# 木曾川水系河川整備基本方針

## 検討小委員会 資料

第2回

木曾川水系河川整備基本方針

流域面積・想定氾濫区域内人口

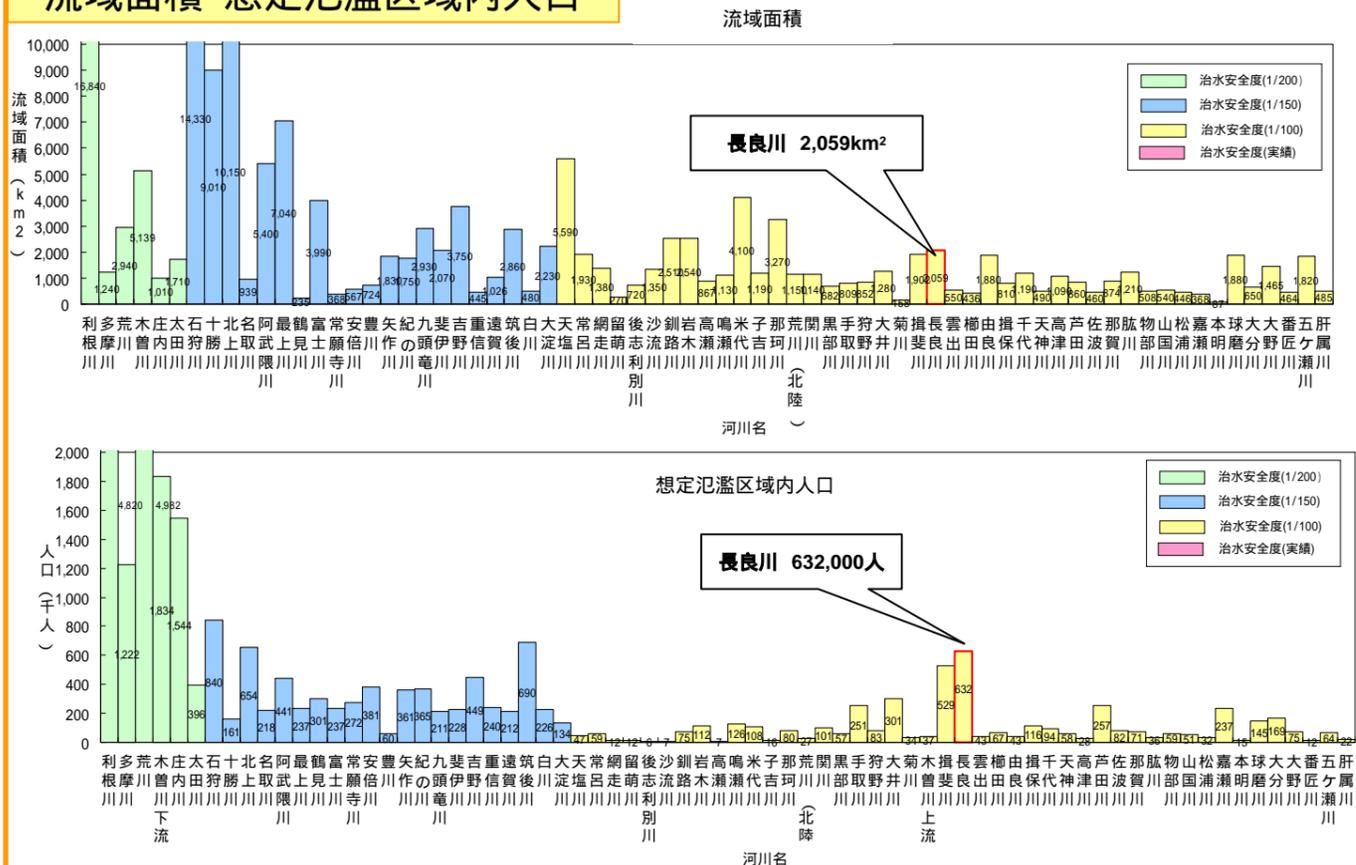
流域面積や想定氾濫区域内の人口等をみると、長良川の計画規模（1/100）は小さいのではないかと

長良川は、想定氾濫区域内に県庁所在地の岐阜市を抱えており、全国バランスも踏まえ想定される被害や地域の社会的経済的重要性などを考慮すると計画規模は1/100～1/150に相当

長良川は、上流部にダムに適地が少ないこと、大規模な遊水地の適地が少ないことから洪水調節施設による洪水調節できる量は小さい。一方、沿川には岐阜市街部の旅館街やアユの産卵場などがあり河川環境や社会的な点等から河道での対応には限りがある。土地利用の状況、治水施策、河川環境などを社会的、技術的観点等から総合的に検討し、地域社会の形成とバランスの取れた治水安全度として1/100を設定。

### 長良川

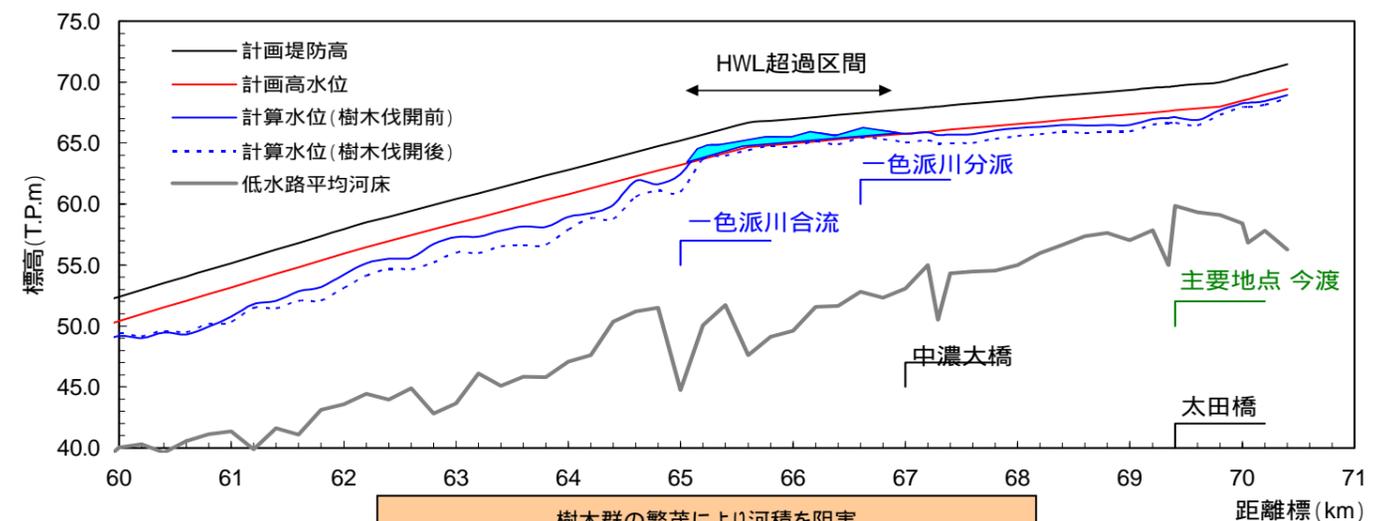
雨を引き伸ばすことによって短時間でみると起こりにくい降雨パターンは、通常現実的でないとして棄却している。今回は棄却せず流量を算出しているが、棄却した方法で算出すべき。

主要な洪水の計画降雨継続時間内雨量について、木曽川では2日で1/200まで引き伸ばし、長良川では12時間で1/100まで引き伸ばした。引き伸ばした降雨について、地域分布・時間分布の点からこれまでの実績雨量の生起確率の最大値を上限値の目安として、これを上回る場合を偏重した分布とみなして算出した。  
木曽川では主要な15洪水中、7洪水がこれに相当。長良川では主要な15洪水中、5洪水がこれに相当。

木曽川水系連絡導水路のルート

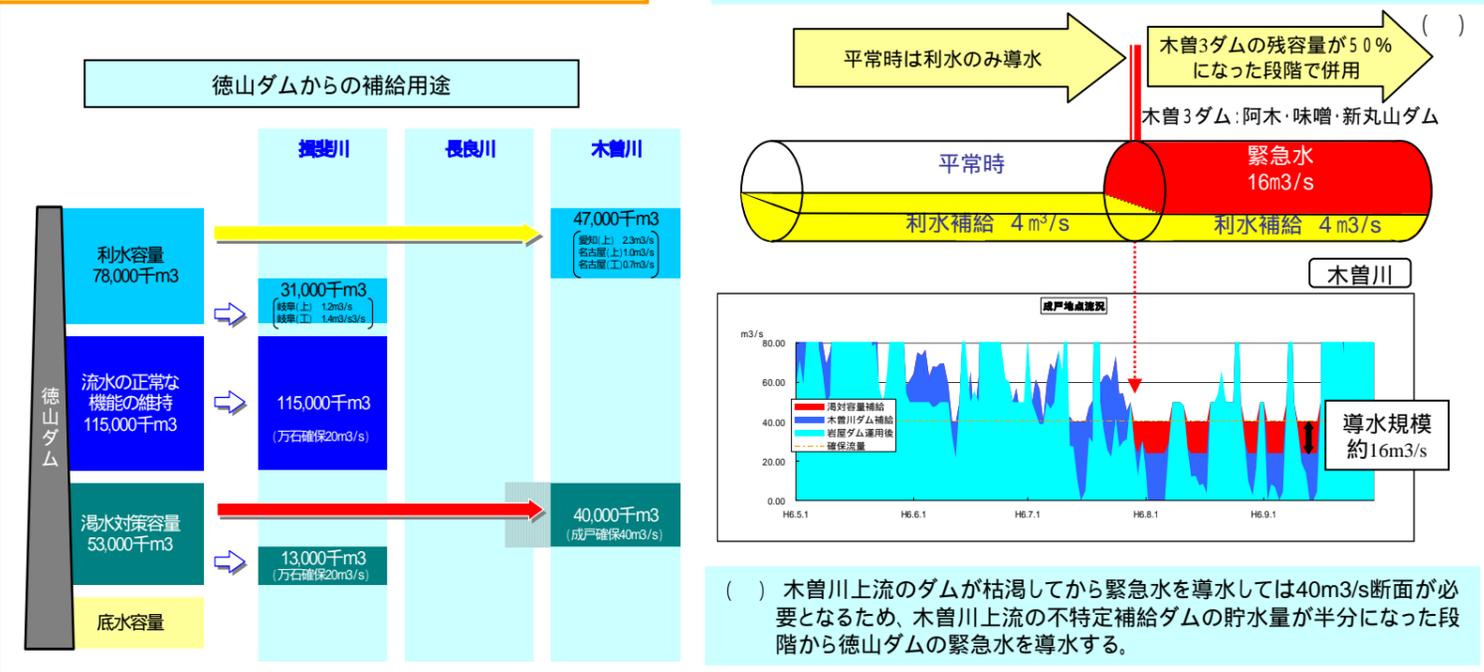
木曽川水系連絡導水路に期待されているものは何か  
 正常流量が現実にどれだけ不足していて、どの程度連絡導水路で補給するのか

木曽川水系連絡導水路の目的  
 異常渇水時において、徳山ダムに確保された渇水対策容量から緊急水を木曽川及び長良川へ16m<sup>3</sup>/s導水して河川環境を改善する。  
 徳山ダムで開発した愛知県及び名古屋市の都市用水を最大4m<sup>3</sup>/s導水して木曽川で取水する。
